# **Fahrrinnenanpassung von Unter- und Außenelbe für 14,5 m tiefgehende Containerschiffe**

## **Planänderungsunterlage Teil 1**

### **Aktualisierung der Beschreibung des Vorhabens (Technische Planung)**

**(Bezug: Planfeststellungsunterlage, Teil B.2)**

Abb. 3.2-1: Unterwasserablagerungsfläche Glameyer Stack-Ost

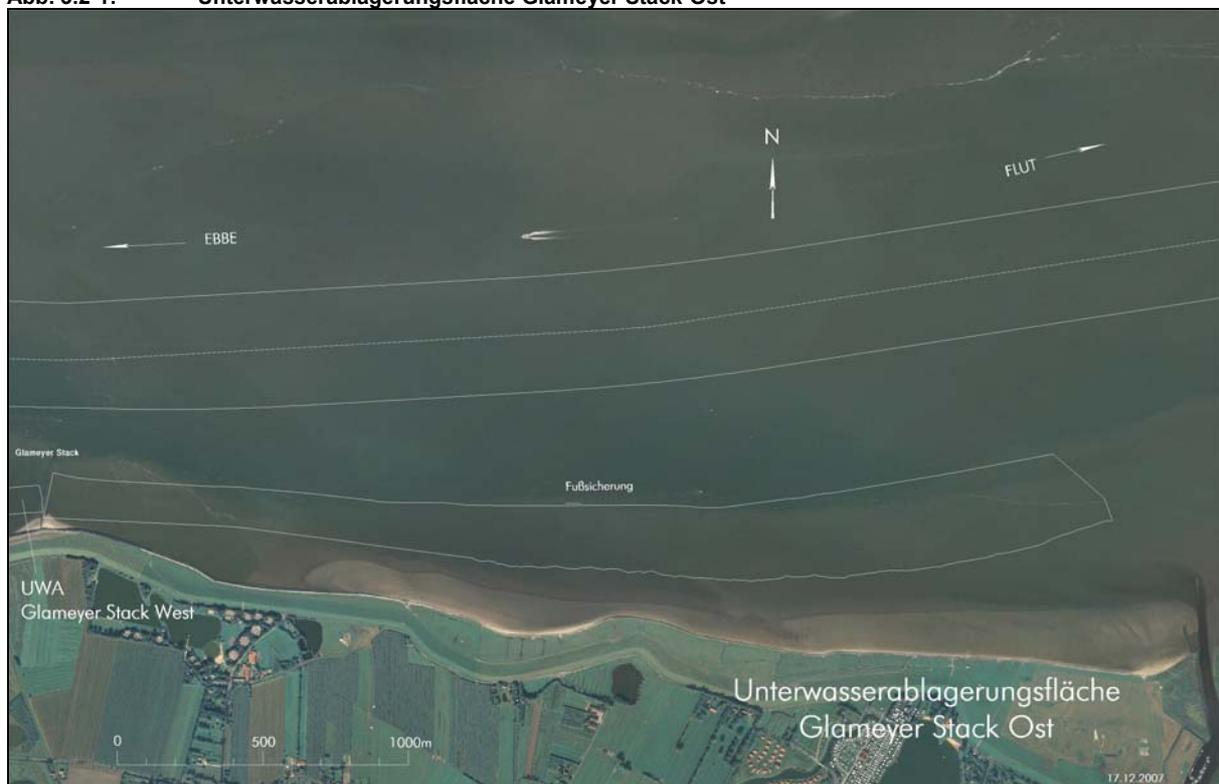
Die Unterwasserablagerungsfläche Glameyer Stack-Ost, in Unterlage B.2 noch als Option vorgesehen, ist nunmehr fester Bestandteil des Fahrrinnenausbaus. Zudem wurden der Umring und die Profilierung der Unterwasserablagerungsfläche im Hinblick auf die Strömungsverhältnisse optimiert, so dass sich auch eine Veränderung der Aufnahmekapazität ergeben hat. Durch diese Planänderung wird nicht nur möglichen ausbaubedingten Wirkungen auf Vorstrand und Deckwerk entgegengewirkt, sondern auch dem vorhandenen strömungsbedingten Erosionstrend eine Ufersicherungsmaßnahme entgegengesetzt.

Der Fußpunkt des Bauwerkes liegt etwa bei NN - 7 m. Die Unterwasserböschung, die bis LAT (NN - 2,05 m) hinaufreicht, wird, angepasst an die vorhandene Böschung, mit einer Neigung von 1:25 bis 1:35 ausgeführt.

Das Bauwerk überdeckt eine Fläche von 80 ha und hat eine Aufnahmekapazität von 1,03 Mio. m<sup>3</sup>. Die modifizierte Unterwasserablagerungsfläche ist in Abb. 3.2-1 sowie Anlage A 05 dargestellt. Geräteeinsatz und Bautechnik ändern sich gegenüber den Angaben in Unterlage B.2 nicht. Insofern kann von einer hohen Lagestabilität des eingebrachten Materials ausgegangen werden.

Anlage A 05 ersetzt Anlage A 5 aus Unterlage B.2.

Abb. 3.7.1-1: Lage der Verbringungsorte

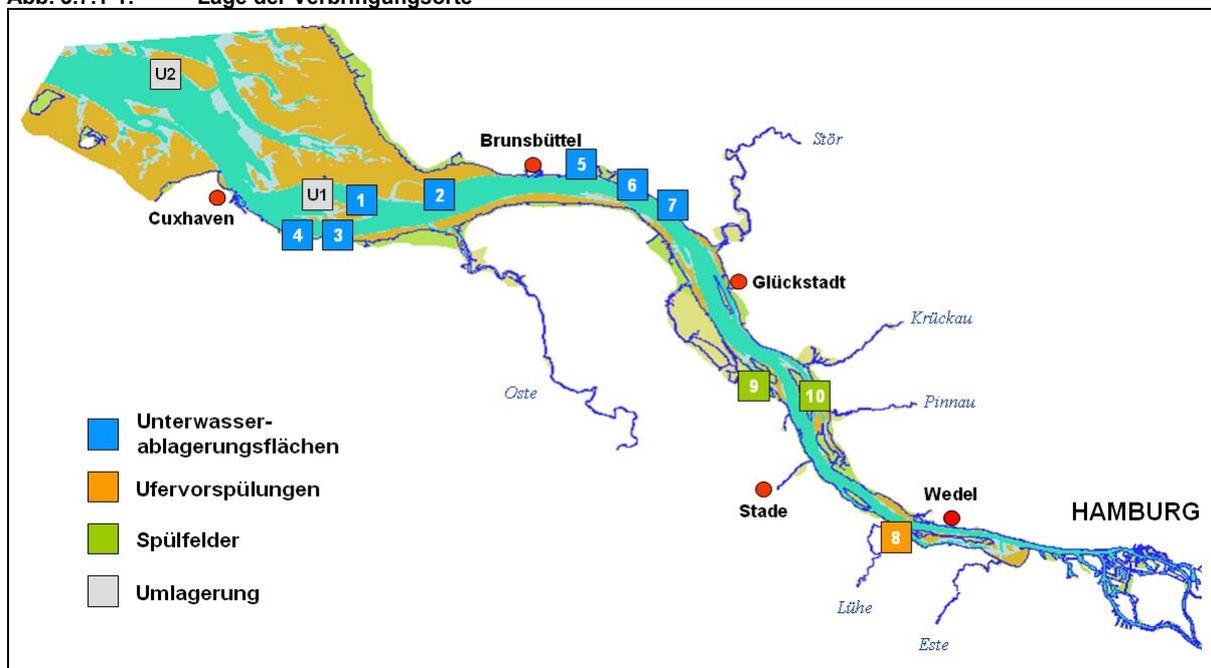
Die nachfolgende Tabelle 3.7.1-1 fasst, analog zur Tab. 3.4.1-1 in Unterlage B.2, das geplante Strombau- und Verbringungskonzept zusammen. Die Unterschiede zur ursprünglichen Planung bestehen im Wesentlichen in

- dem Hinzukommen der UWA Glameyer Stack - West,
- dem Wegfall aller Ufervorspülungen am Nordufer der Elbe,
- dem Wegfall der Spülfelder I und II und der Vergrößerung des Feldes III auf Pagensand sowie
- der Erhöhung der Umlagerungsmengen für die Umlagerungsstelle Neuer Luechtergrund.

Der Ansatz von insgesamt 10 Mio. m<sup>3</sup> für die beiden Umlagerungsstellen (Medembogen und Neuer Luechtergrund) liegt dabei auf der sicheren Seite. Da sich die Gesamtbaggermenge von 38,5 Mio. m<sup>3</sup> aus der ursprünglichen Vorhabensbeschreibung nicht ändert (die Verringerung der Baggermengen in der Begegnungstrecke durch die Verschiebung des südlichen Fahrrinnenrandes, vgl. Kap. 3.1, ist in diesem Zusammenhang vernachlässigbar), wird das insgesamt zur Verfügung stehende Unterbringungsvolumen von 39,7 Mio. m<sup>3</sup> (ohne Spülfeld Pagensand) für den Fahrrinneausbau voraussichtlich nicht vollständig in Anspruch genommen.

Abb. 3.9-1: **Vorgesehener Bauablauf**

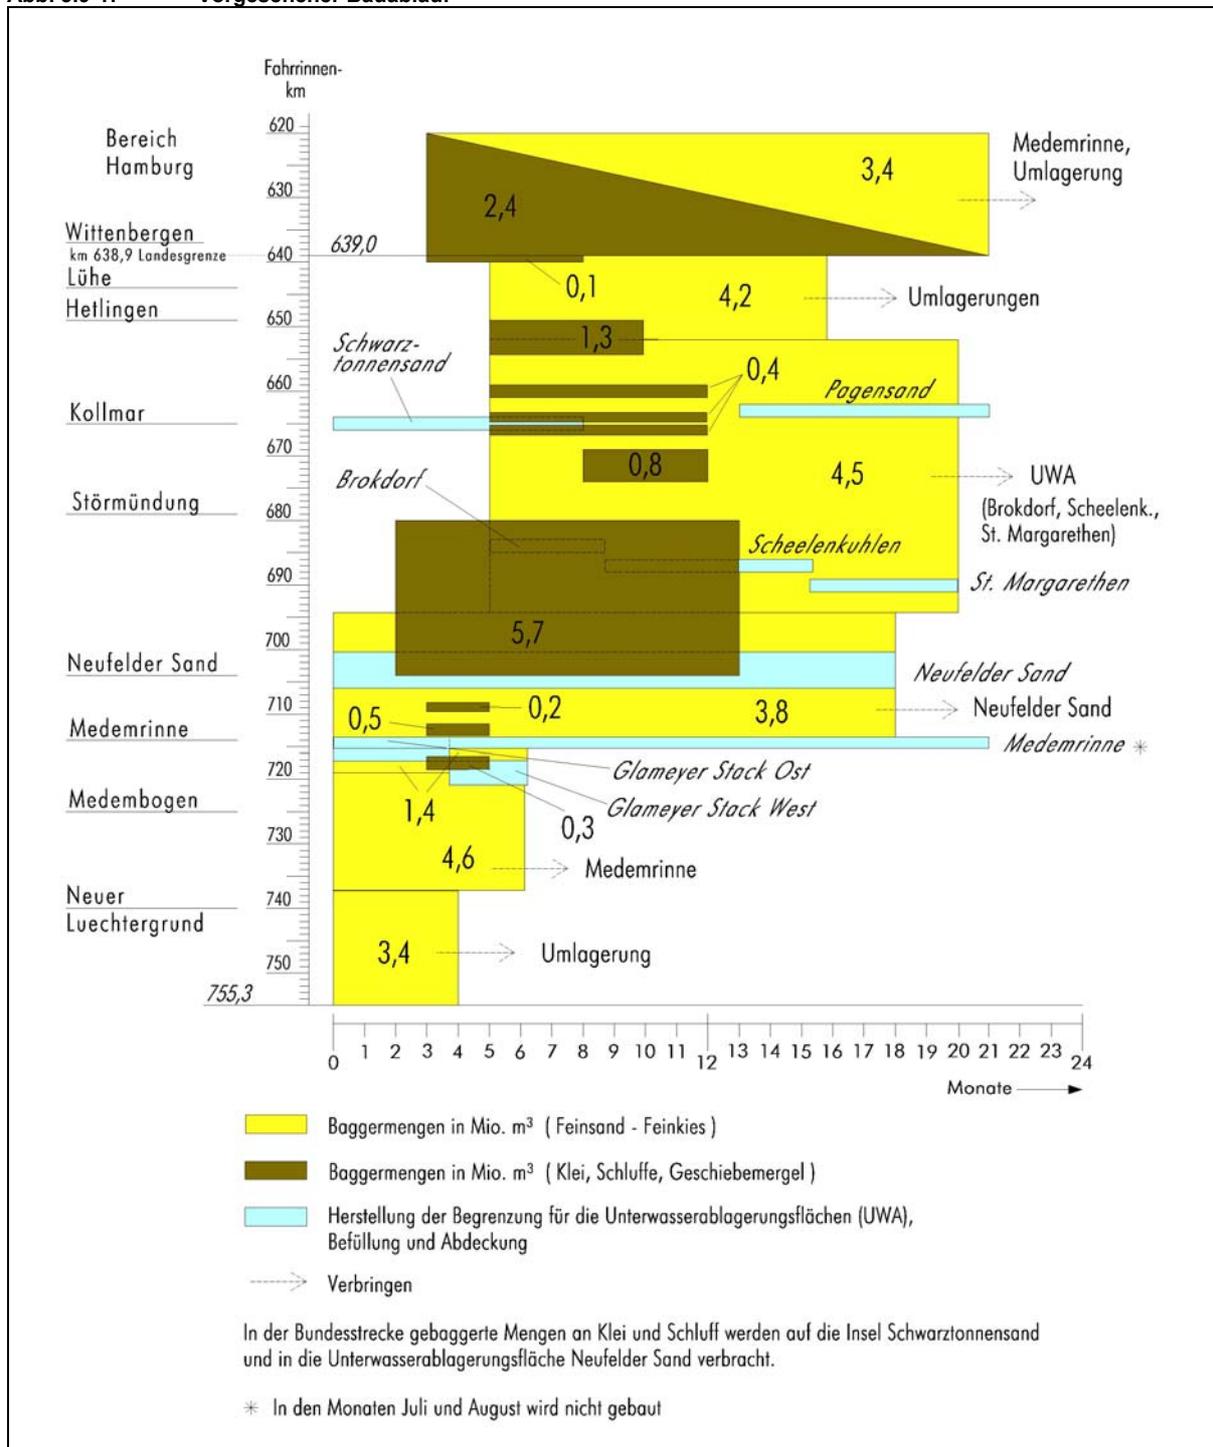
In Kap. 3.5 der Unterlage B.2 wird der geplante Bauablauf für den Ausbau der Fahrrinne dargestellt; dieser verändert sich durch die hier beschriebenen Änderungen nicht grundlegend. Insbesondere verändert sich die veranschlagte Gesamtbauzeit von 21 Monaten nicht. Abb. 3.9-1 zeigt den zeitlichen Ablauf der einzelnen Maßnahmen unter Berücksichtigung der planerischen Änderungen.

Abb. 4.1-1: Querschnitt des vorhandenen Versorgungsdükers [1]

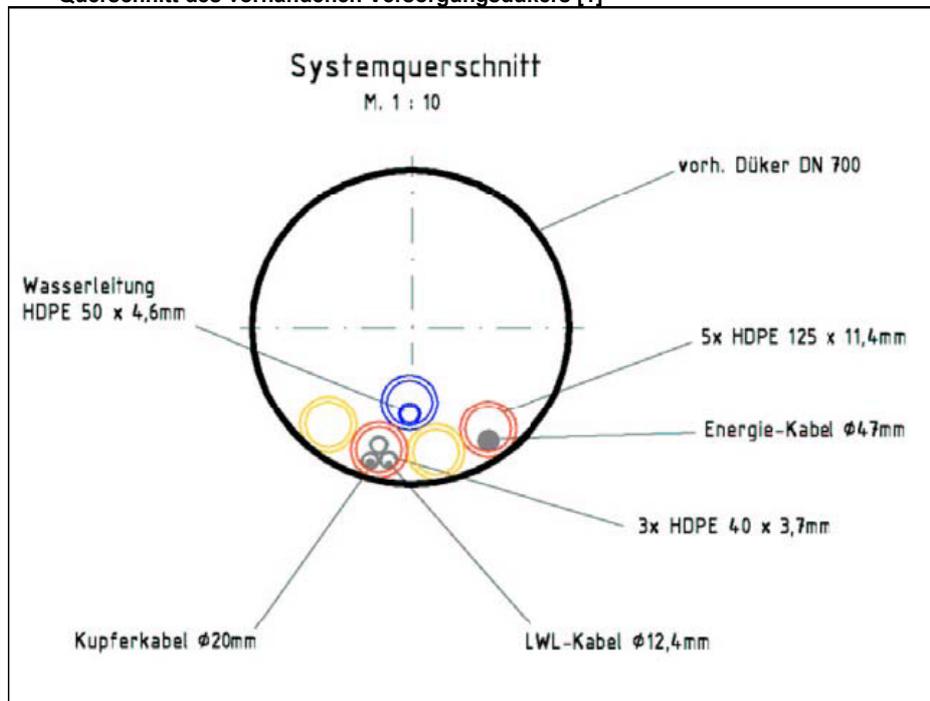
Im Zuge der Detailplanung zur Fahrrinnenanpassung von Unter- und Außenelbe stellte sich heraus, dass die Überdeckung des Dükers zwischen dem Falkensteiner Ufer und der Insel Neßsand (km 636,810) nach dem Ausbau der Fahrrinne nicht mehr ausreichend ist (s.a. Planfeststellungsunterlage J.1). In der Vorhabensbeschreibung (Planfeststellungsunterlage B.2) wurde angekündigt, dass der Träger des Vorhabens den Eigentümer des Dükers dazu auffordert, geeignete Sicherungs- und / oder bauliche Anpassungsmaßnahmen zu prüfen und ggf. zu veranlassen. Die HPA als Eigentümer dieses Dükers hat daraufhin eine Machbarkeitsstudie zur Sicherung / Verlegung des Dükers in Auftrag gegeben [1]. Aus wirtschaftlichen Gründen hat sich die HPA für einen Neubau des Dükers entschlossen.

Bei dem vorhandenen Düker handelt es sich um einen ehemaligen Rohwasserdüker der Hamburger Wasserwerke aus den 1970er Jahren, der seit 1999 durch die HPA zur Versorgung des Radarturmes auf Neßsand durch ein Wasserrohr, ein Hochspannungskabel, ein Lichtwellenleiterkabel und ein Fernmeldekabel genutzt wird. Der zukünftige Düker zur Versorgung des Radarturmes auf Neßsand soll in gleicher Weise genutzt werden und muss daher die gleichen Leitungen aufnehmen können wie der bestehende (siehe Abb. 4.1-1).

Die neue Dükertrasse ist ca. 980 m lang und befindet sich westlich der alten Trasse in einem Abstand von etwa 45 m (siehe Anlage B-5). Für die Herstellung kommen eine geschlossene und eine halbgeschlossene Bauweise in Betracht. Diese werden im Folgenden beide beschrieben, weil über das Bauverfahren erst im Zuge der Ausführungsplanung entschieden wird. Die Leitungen des neuen Dükers werden an die vorhandenen Leitungen angeschlossen. Evtl. müssen dafür an den Anschlusspunkten Betonschächte vorgesehen werden. Diese haben eine ungefähre Abmessung von  $B \times L \times T = 1,2 \text{ m} \times 1,2 \text{ m} \times 1,4 \text{ m}$ . Die Oberkante der Schächte wird auf Höhe der Geländeoberkante abschließen.

Abb. 4.1-2: Systemskizze Einspülvorgang [1]

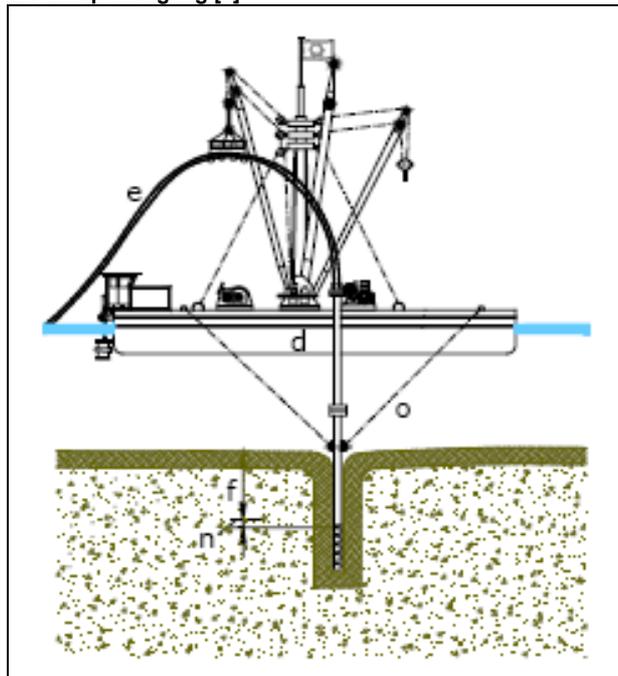
Zu Beginn werden die Start- und Zielbaugrube erstellt, die eine Fläche von voraussichtlich ca. 300 m<sup>2</sup> bzw. 250 m<sup>2</sup> benötigen. In der Startbaugrube auf Neßsand wird dann mit dem sog. Spülschwert der Dükerbau begonnen. Um genügend Sicherheit gegen Auftrieb und Aufankerung zu haben, wird eine Überdeckung von 5 bis 6 m gewählt. Bei der halbgeschlossenen Bauweise wird im Gewässerboden ein schmaler Schlitz (Breite am Gewässergrund ca. 50 cm) mit Hilfe mehrerer Hochdruckwasserstrahle erstellt. Das stehende Spülschwert, gehalten durch einen verankerten Ponton oder ein Schiff, wird mit Windenkraft von der schwimmenden Einheit oder vom gegenüberliegenden Ufer aus durch den Gewässergrund gezogen (s. Abb. 4.1-2). In einem Arbeitsgang werden dann direkt im Anschluss an die Erstellung des Schlitzes die Kabelschutzrohre eingebaut. Hinter dem Spülschwert fällt der erstellte Schlitz wieder in sich zusammen, so dass die eingebauten Rohre und Kabel mit Sediment bedeckt und vor Auftrieb geschützt sind (Querschnitt durch den fertigen Düker s. Abb. 4.1-3). Dieser Vorgang wird bis zum Erreichen der Zielbaugrube auf dem Falkensteiner Ufer fortgeführt. Um sicher zu stellen, dass die gewählte Dükertrasse frei von Hindernissen (große Findlinge o.ä.) ist, wird in einem ersten Arbeitsgang eine sog. Probespülung (ohne Rohre) durchgeführt bevor mit der eigentlichen Dükerverlegung begonnen wird. Nach Beendigung des Einspülvorganges werden die Baugruben wieder verfüllt.

Während des Spülvorgangs wird der anstehende Boden (Sande und Kiese) gelöst und zu einem geringen Teil aufgewirbelt. In einem verkehrsreichen Gebiet wie der Elbe an dieser Position sind aber keine größeren Beeinträchtigungen der Gewässerfauna durch zusätzliche Trübung zu erwarten. Zusätzlich ist vorgesehen, den Bau im Einspülverfahren nur außerhalb der Laichzeiten (Mai / Juni) auszuführen.

Um die neuen Leitungen an die bestehenden Leitungen anzuschließen, wird bei diesem Verfahren die Baugrube auf Neßsand voraussichtlich so positioniert, dass der Anschlusspunkt innerhalb der Baugrube liegt. Am Nordufer muss hingegen zwischen der Baugrube und den bestehenden Leitungen ein Graben ausgehoben werden, in dem die Dükerleitungen bis zu den vorhandenen Leitungstrassen geführt werden (max. 200 m Länge, max. 2 m Breite). Evtl. muss an dem Übergang von Düker zu Grabenverbau ein zusätzlicher Betonschacht zu dem in Kapitel 4.1 beschriebenen Schacht vorgesehen werden.

Abb. 4.1-3: Systemquerschnitt – Halbgeschlossene Bauweise [1]

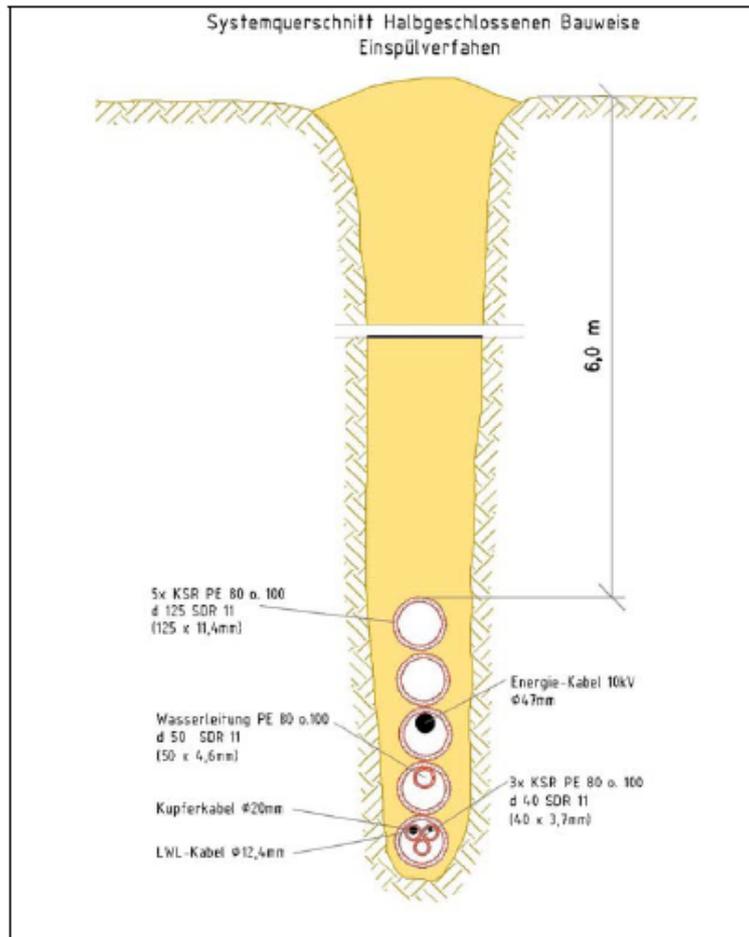
Der Antransport für die benötigten Materialien und Geräte erfolgt über den Wasserweg. Auf dem Nordufer stehen dafür der Anleger Wittenbergen oder die Landungsbrücke Blankenese zur Verfügung, auf Neßsand der Anleger des Radarturms. Die landseitige Zuwegung zur Zielbaugrube führt über die Straße „Falkensteiner Ufer“. Am Nordufer ist auch die Baustelleneinrichtungsfläche im Wendehammer am Ende der Straße „Falkensteiner Ufer“ vorgesehen.

Während der Bauphase ist eine erhöhte Lärmbelastung am bewohnten Nordufer nicht gänzlich zu vermeiden. Deswegen werden die Arbeiten dort nur an Werktagen tagsüber (von 7:00 bis 20:00 Uhr) durchgeführt.

Abb. 4.1-4: Systemquerschnitt HDD-Verfahren [1]

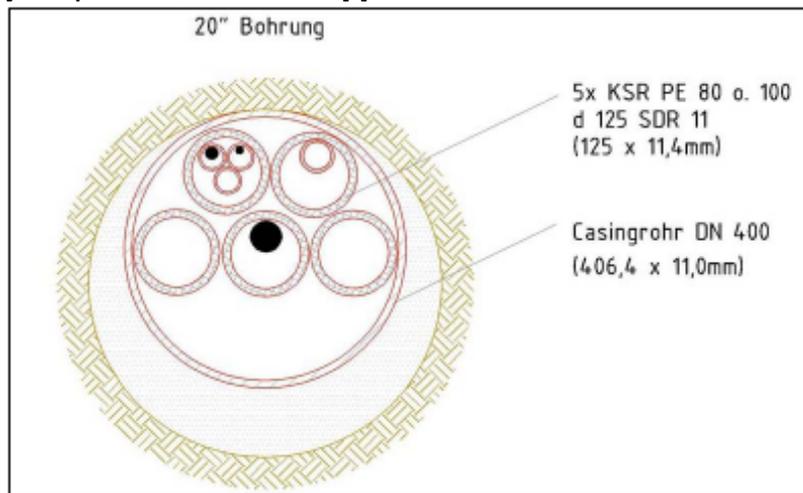
Bei der geschlossenen Bauweise, auch HDD-Verfahren (Horizontal-Directional-Drilling) genannt, wird der Düker mit Hilfe eines Bohrgeräts untertage erstellt. Dafür wird zunächst eine Pilotbohrung durchgeführt, bei der der Bohrkopf entlang der Dükertrasse vorangetrieben wird. Zur Lösung des anstehenden Bodens und zur Stützung des Bohrlochs wird dabei eine Wasser-Bentonit-Suspension ohne chemische Zusätze verwendet, die unter Hochdruck aus dem Bohrkopf austritt. Der gelöste Boden wird aus dem Bohrlochquerschnitt ausgetragen und das Gemisch aus Bentonit-Suspension und Boden in einer Separationsanlage wieder voneinander getrennt. Die Bentonit-Suspension wird weiter für den Bohrvorgang genutzt, während der Boden fachgerecht entsorgt wird. Im Anschluss an die Pilotbohrung werden mehrere Aufweitbohrungen vorgenommen, bis der Bohrkanal die erforderliche Größe zur Aufnahme der Rohrleitung erreicht hat. Abschließend wird die vorbereitete Rohrleitung in

den Bohrkanal eingezogen. Die Rohrleitung besteht aus einem Casingrohr (Mantelrohr) mit einem Durchmesser von 400 mm, in dem sich 5 Kabelschutzrohre mit den entsprechenden Leitungen befinden (s. Abb. 4.1-4). Diese werden nicht wie normalerweise üblich ausgelegt und vormontiert, sondern erst sukzessiv beim Einbau zusammengesetzt, so dass sich der benötigte Flächenbedarf auf ein geringes Maß reduziert.
